# ¡AVANCE INFORMATIVO!

## ¡Actualice su arrancador al Mitsubishi Electric!

### En vigencia a partir del 4 de enero de 2017:

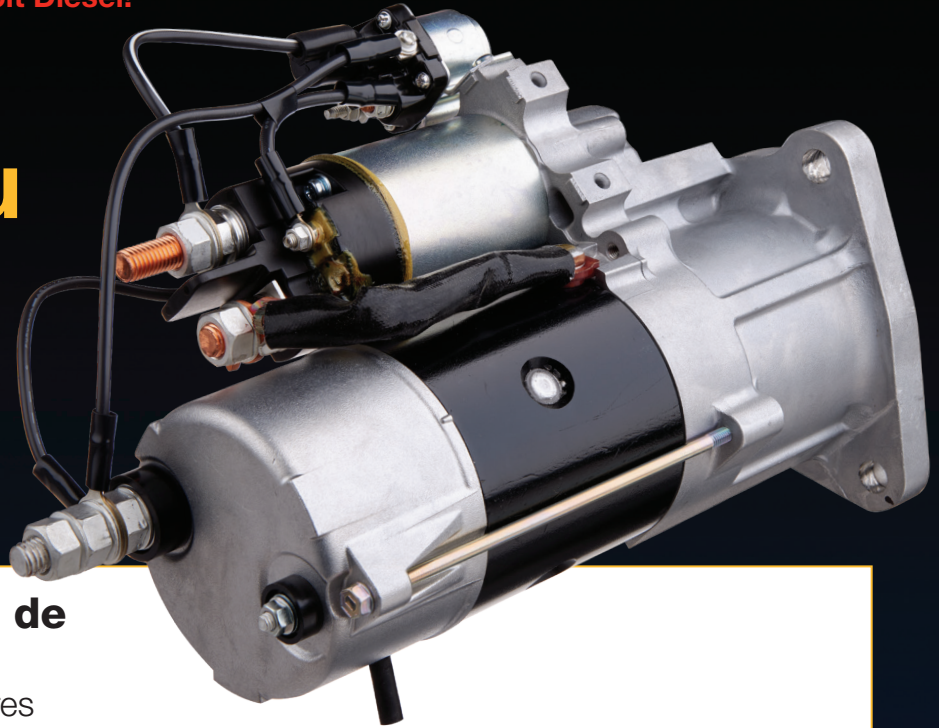
La cantidad de dientes en los motores GHG17 Detroit Diesel 13/15/16 ha cambiado.

Ya no se puede usar FL0189 con estos motores nuevos. El número de pieza nueva de Diamond Gard para estos motores GHG17 es FLA579.

El alojamiento y la caja del arrancador tendrán un rótulo con código de colores para facilitar la identificación:

Para usar con motores DD13/15/16 de 2015 o anteriores SOLAMENTE con engranaje anular de 160 dientes, cualquier otro uso dañará la unidad.

Para usar con motores DD13/15/16 de 2016 o más nuevos SOLAMENTE con engranaje anular de 150 dientes, cualquier otro uso dañará la unidad.
